Réseau Vélo Ile de France

VIF 4

**Propositions pour l'aménagement du pont de la 2^e DB
entre Sartrouville et Maisons-Laffitte**

Novembre 2023

Flaque d'eau récurrente

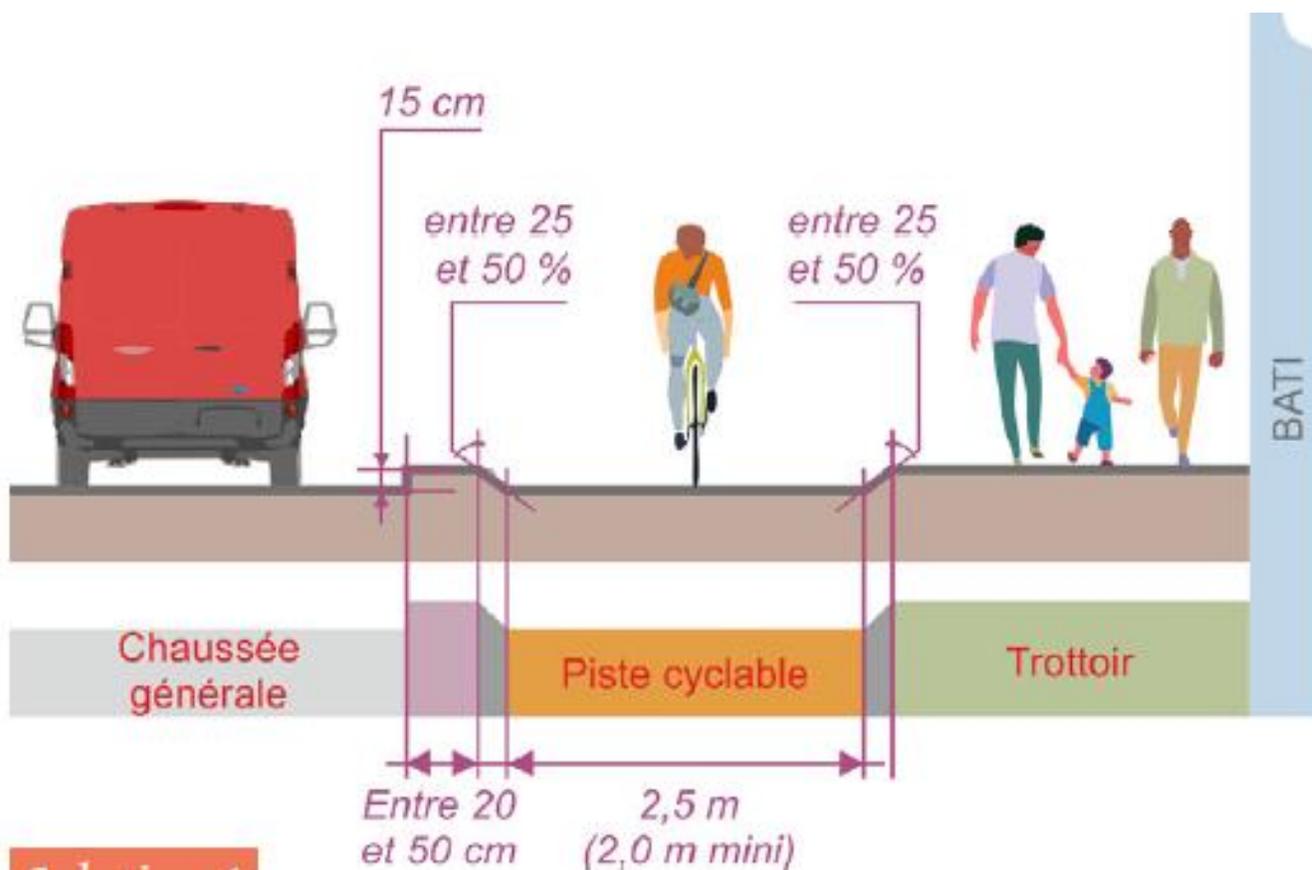
Indépendamment des flux de circulation, le profil du revêtement présente un défaut de surface.

En cas de moyenne ou de forte pluie, une grande flaque d'eau se forme, le long de la bordure côté le long du trottoir (dans le sens Sartrouville => Maisons-Laffitte).

La majorité des cyclistes l'évite, en sortant de la bande cyclable...

Un pont à adapter

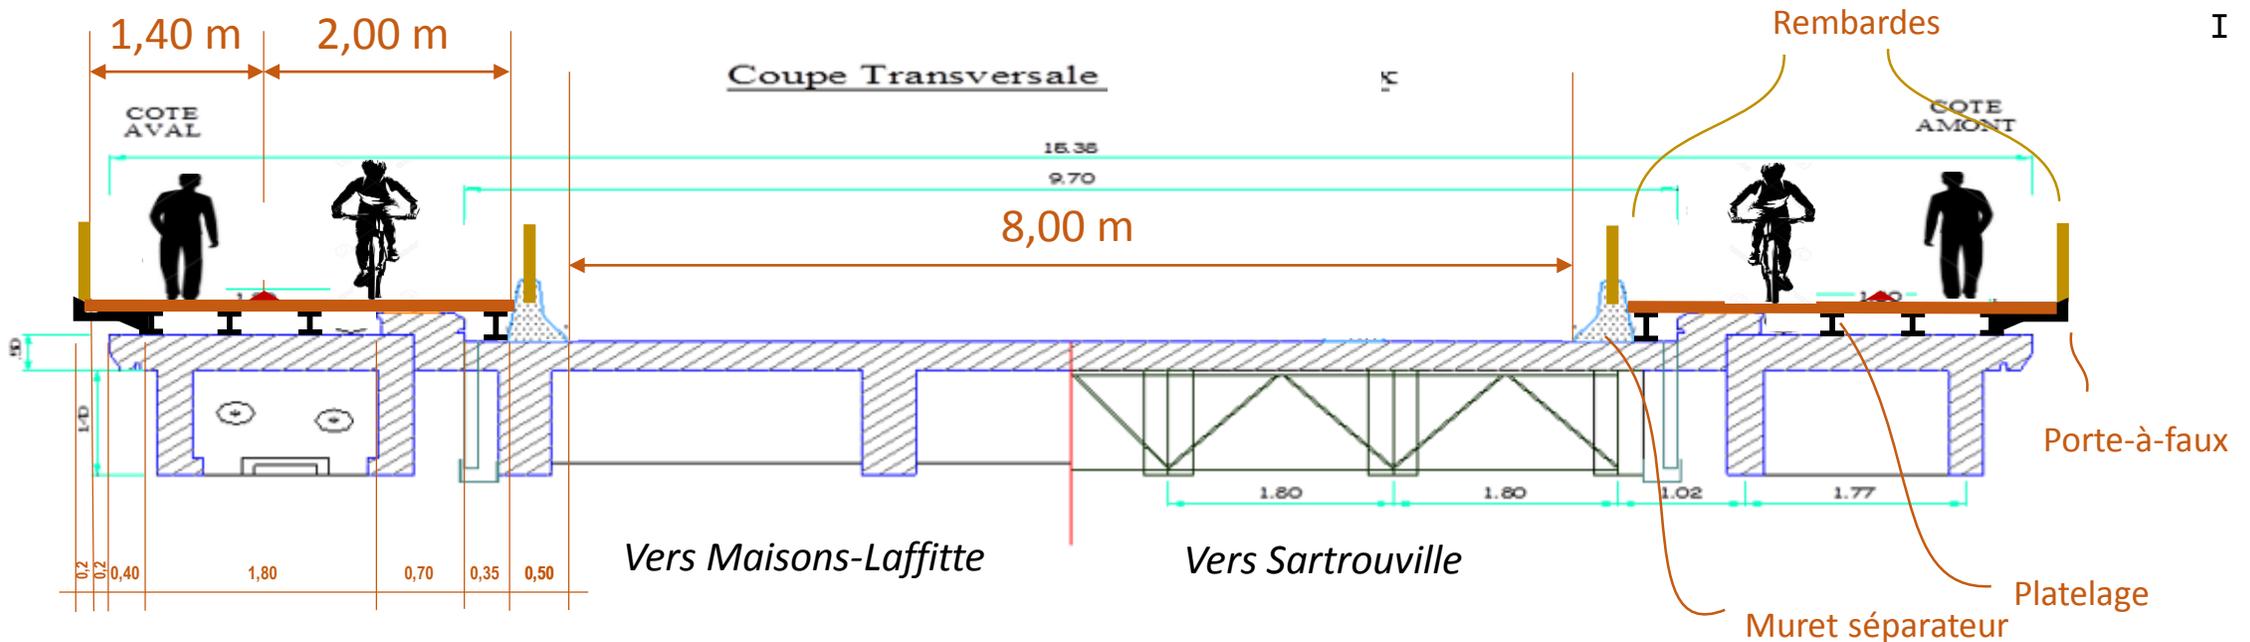
L'adaptation du pont s'impose au regard de son caractère de voie de circulation cyclable majeure en Ile de France et de l'accroissement du trafic cycliste.

Au titre de maillon du VIF4 – réseau à haute qualité de services - la mise en conformité avec les recommandations du CEREMA est nécessaire.

Compte tenu de l'exiguïté du pont existant, une solution satisfaisante sure et confortable pour tous les usagers passe par l'adjonction de passerelles latérales dédiées aux cyclistes

Proposition de solution provisoire conforme à minima (2/2)

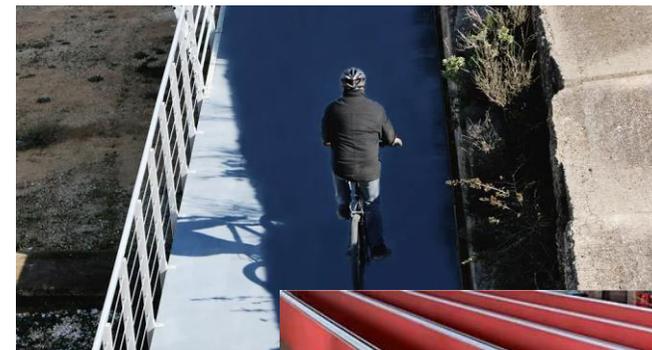
- Un platelage surélevé permet de gagner de la place en chevauchant le joint entre le tablier et le trottoir.
- Le porte-à-faux du platelage vers l'extérieur du pont permet d'atteindre une largeur suffisante pour contenir un trottoir et une piste cyclable unidirectionnelle.

- Un muret sépare le trafic automobile des circulations douces.
- Les réverbères sont placés sur consoles en porte-à-faux (ou positionnés sur le muret séparateur avec complément d'éclairage du côté de la voie douce).

- La largeur de trottoir de 1.4 mètres est conforme à la réglementation
- La largeur de la piste cyclable de 2 mètres est conforme aux recommandations **a minima** du CEREMA

- La largeur de 8 mètres réservée aux automobilistes permet la circulation à double sens y compris dans le cas dégradé où une voiture en panne stationnerait (2 fois 4 mètres pouvant être redistribués en 2 fois 3 mètres + 2 mètres)

- Le poids du platelage et de la structure peuvent être limités en utilisant des matériaux adaptés (par exemple bois ou composite)
 - La passerelle des Gallicourts sur la D913 est un exemple de réalisation en bois bien insérée dans le cadre patrimonial de la Malmaison.
 - Des sociétés comme CGK Group ou TH Composites par exemple proposent des solutions en composite à mettre en avant pour des applications où le poids est particulièrement critique.

- Selon faisabilité technique, en particulier si le porte-à-faux peut être augmenté la solution peut être encore améliorée en portant la piste cyclable à sa largeur optimale de 2.5 mètres et en élargissant l'espace automobile, si nécessaire.

Proposition provisoire dégradée évitant le porte-à-faux

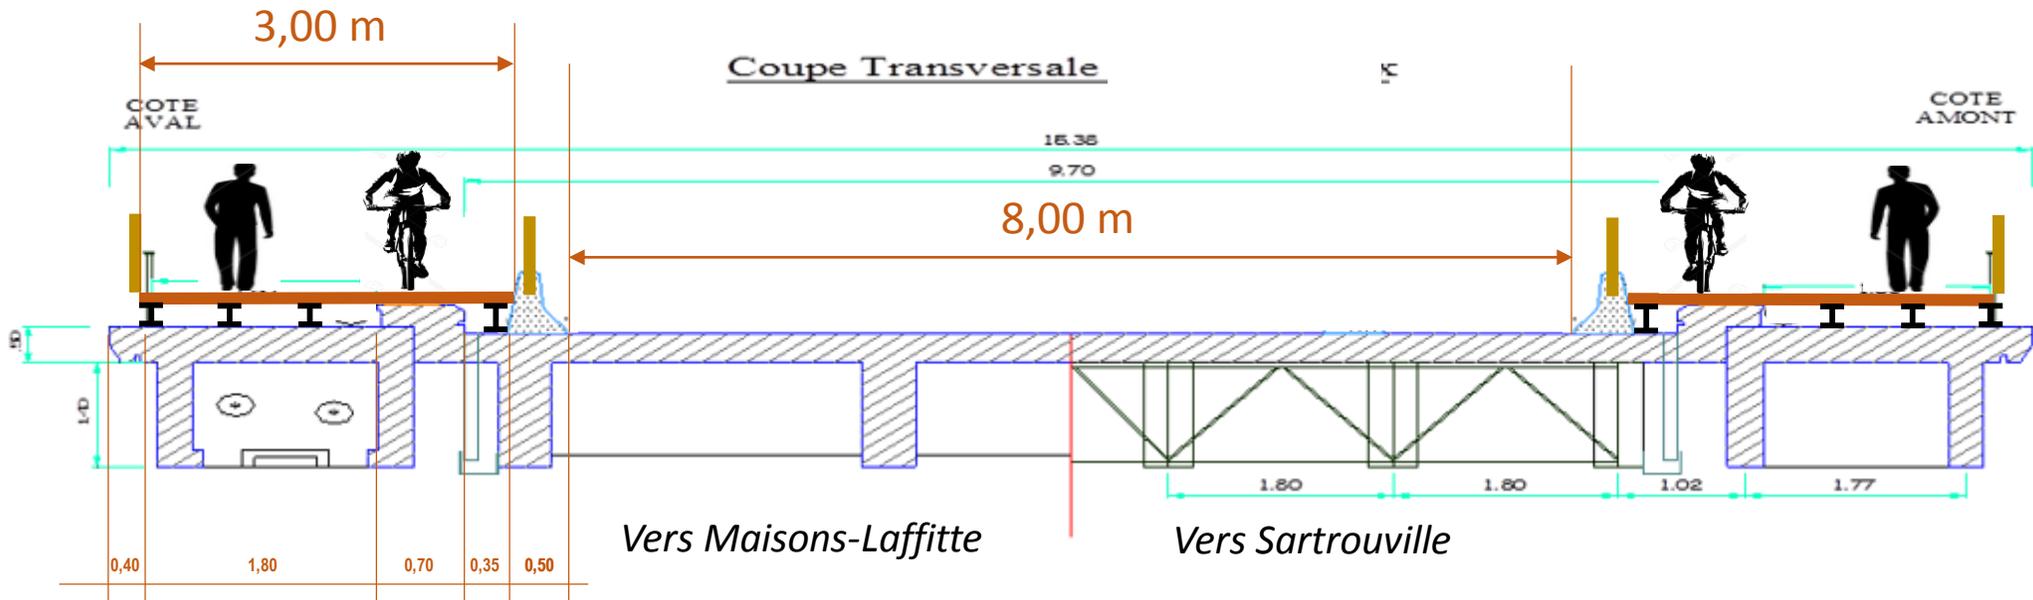
Solution évitant le porte-à-faux, mais :

- La largeur des circulations douces est limitée à 3 mètres.
 - Il n'est pas possible de faire une piste cyclable séparée.
 - Seule une voie verte est envisageable à la largeur recommandée a minima par le CEREMA : cette solution n'est pas pérenne dans une perspective d'augmentation du trafic cycliste ou piéton et des conflits peuvent survenir entre piétons et cyclistes

Proposition provisoire dégradée mais optimale en poids

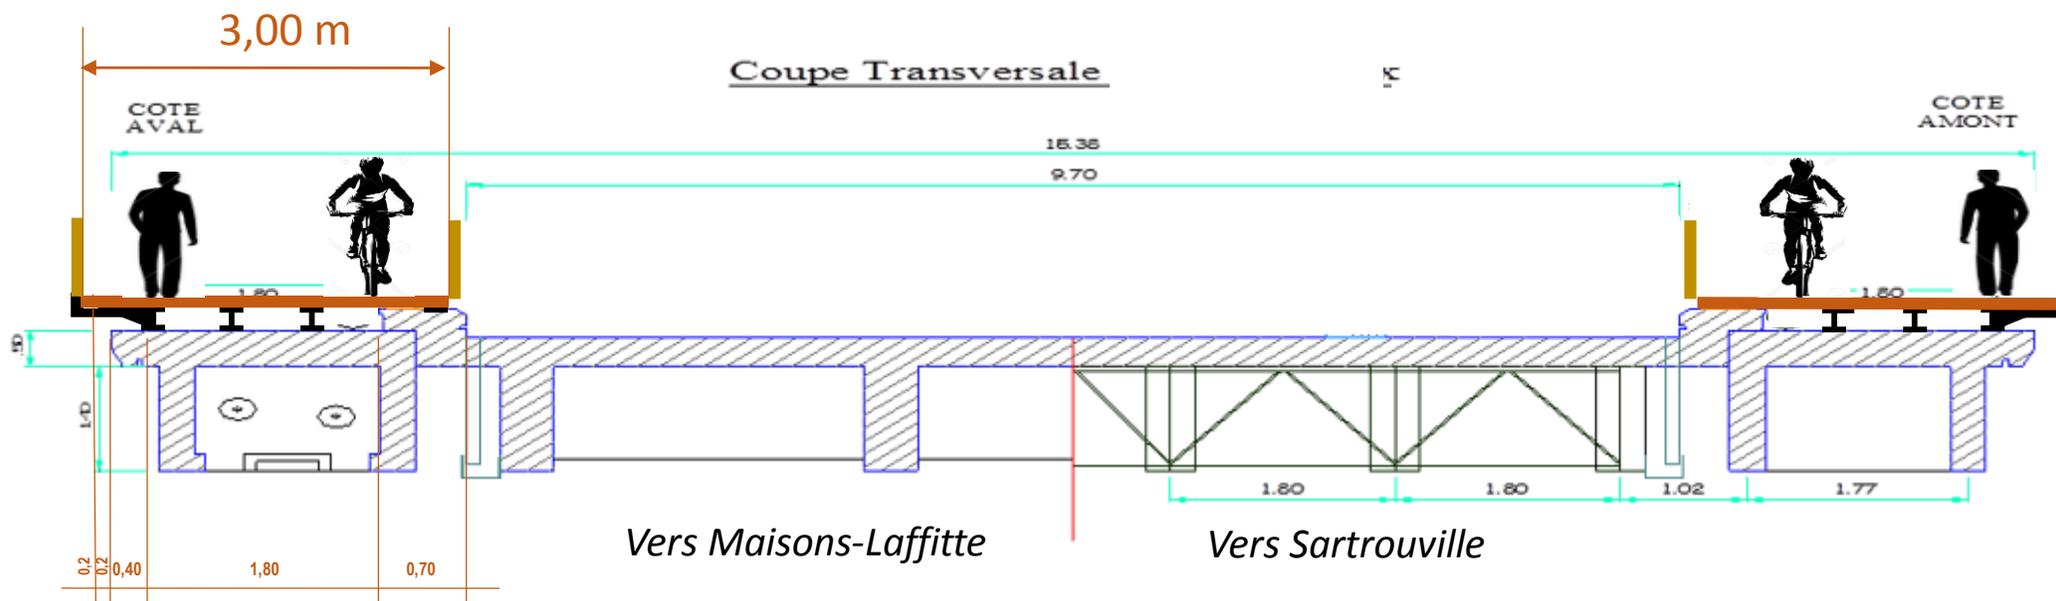
Solution à faible poids ne nécessitant pas de muret séparateur, mais :

- La largeur des circulations douces est limitée à 3 mètres.
 - Il n'est pas possible de faire une piste cyclable séparée.
 - Seule une voie verte est envisageable à la largeur recommandée a minima par le CEREMA : cette solution n'est pas pérenne dans une perspective d'augmentation du trafic cycliste ou piéton et des conflits peuvent survenir entre piétons et cyclistes

Aménagement des abords

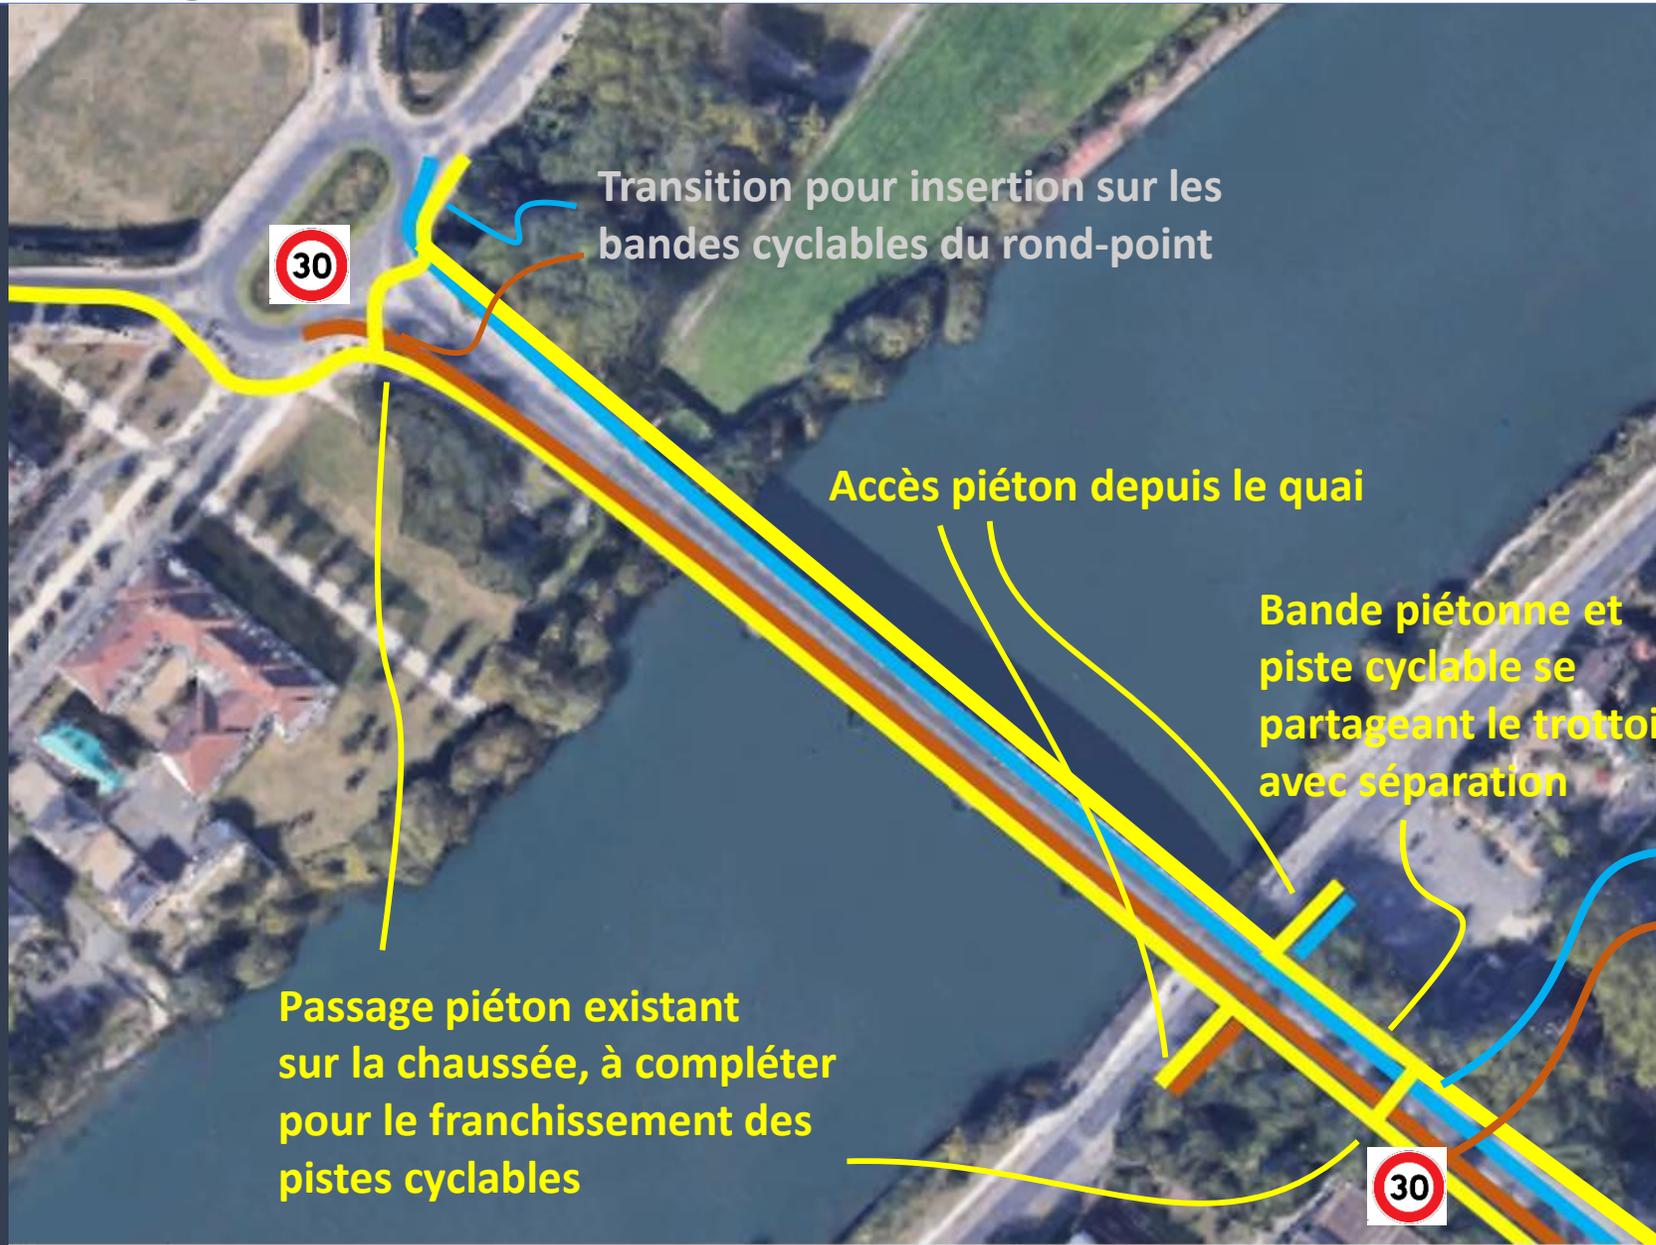
- Aménager les abords du pont pour:
 - Permettre le raccordement des chaussées au platelage et les insertions des vélos
 - Permettre la continuité avec les aménagements cyclables des ronds-points de part et d'autre du pont (à Sartrouville et à Maisons-Laffitte)
- Conserver/installer des plateaux limités à 30 à l'endroit des traversées piétons
- Sur la rampe d'accès côté Sartrouville, amincir le terre-plein central, pour récupérer de la place pour aménager des pistes d'accès au pont

Transition pour insertion sur les bandes cyclables du rond-point

Accès piéton depuis le quai

Bande piétonne et piste cyclable se partageant le trottoir, avec séparation

Passage piéton existant sur la chaussée, à compléter pour le franchissement des pistes cyclables

Aménagements des trottoirs assurer la continuité cyclable avec le rond-point côté Sartrouville
